改善箇所説明図

基準不適合発生箇所

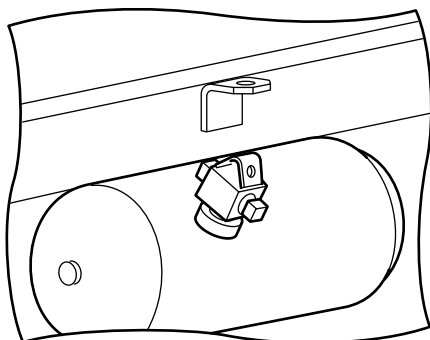
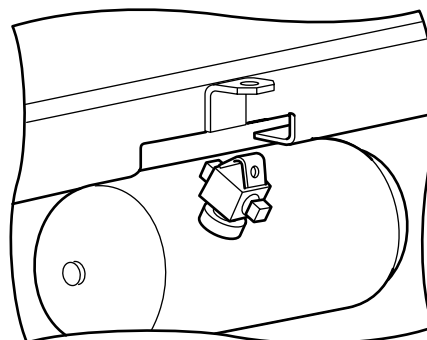
制動装置のリアブレーキ用エアタンクに装着されている圧力スイッチの配管用ジョイントと左右のフレーム間のサブビームの間隙が不適切なため、当該部位が干渉するものがある。そのため、そのまま使用を続けると、走行時の振動により、エアタンクの圧力スイッチ取り付け部に亀裂が発生し、エアが漏れて、最悪の場合、制動能力が下がるおそれがある。

全車両、サブビームを対策品に、エアタンクを新品に交換する。
